Antony à vélo est une antenne de
l'association M.D.B.

Antony, le 18 octobre 2008

PROJET DU CONSEIL GENERAL 92 SUR LA RD 920

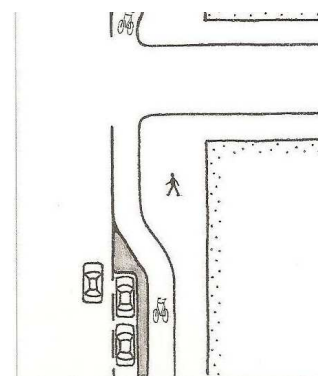
Le premier, qui affecte la sécurité, concerne **la traversée des rues latérales arrivant à droite**. Le danger est alors que les véhicules motorisés qui tournent à droite à partir de la D920, au lieu de voir clairement les cyclistes qui suivent l'axe, et de les laisser continuer, perçoivent mal les cyclistes qui arrivent de derrière le stationnement et éventuellement les arbres, et ne les laissent pas passer.

Le second est qu'une piste située de plain pied sur le trottoir sera, l'expérience le montre abondamment, occupée de façon aléatoire par des piétons peu attentifs, ne permettant pas une circulation en vélo à une vitesse normale.

Ces inconvénients sont aggravés quand la piste est située entre les arbres et le trottoir.

Pour ces raisons, **un autre type d'aménagement est généralement très apprécié à l'usage** : il s'agit de l'installation d'une **bande cyclable entre la file voiture de droite et le stationnement, en prenant soin de la concevoir comme suit**. La bande doit être séparée du stationnement par une surlargeur de 50 cm, marquée au sol (hachures : aménagements du type "bd Exelmans" à Paris), pour éviter le danger des portières qui s'ouvrent ; elle est séparée de la file de circulation par un marquage au sol, ou éventuellement un séparateur léger (par exemple boudin caoutchouté intermittent). Le flux dense de l'axe (23 à 33 000 véhicules/jour) doit être modéré, comme c'est l'intention du projet, par un rétrécissement des files de circulation automobile (3 m et 3,5 m) ; il est nécessaire qu'il le soit aussi par un contrôle direct de la vitesse de façon à ne pas dépasser 50 km/h de façon effective, et enfin l'arrêt en double file doit être réprimé.

Une piste séparée de la circulation aura les faveurs des cyclistes moins expérimentés et incitera davantage les nouveaux cyclistes à se lancer. Mais **une piste telle que prévue par le projet ne peut être envisagée qu'à deux conditions : le passage des carrefours est protégé, et la piste n'est pas au même niveau que le trottoir**.

Pour protéger le passage des carrefours, le mieux est d'interrompre le stationnement avant le carrefour, pour améliorer la visibilité. Le CERTU¹ recommande d'amener la piste en contiguïté avec la chaussée sur une vingtaine de mètres avant l'intersection. Une autre possibilité est de disposer systématiquement des coussins surélevés sur la rue à traverser, la piste passant sur ce coussin.

Pour éviter que les piétons ne marchent sur la piste, le mieux est que celle-ci se situe à la hauteur de la chaussée et non à celle du trottoir, avec création d'un rebord de trottoir, que les piétons sont habitués à ne pas franchir, alors qu'une piste au même niveau sera beaucoup moins facile à faire respecter.
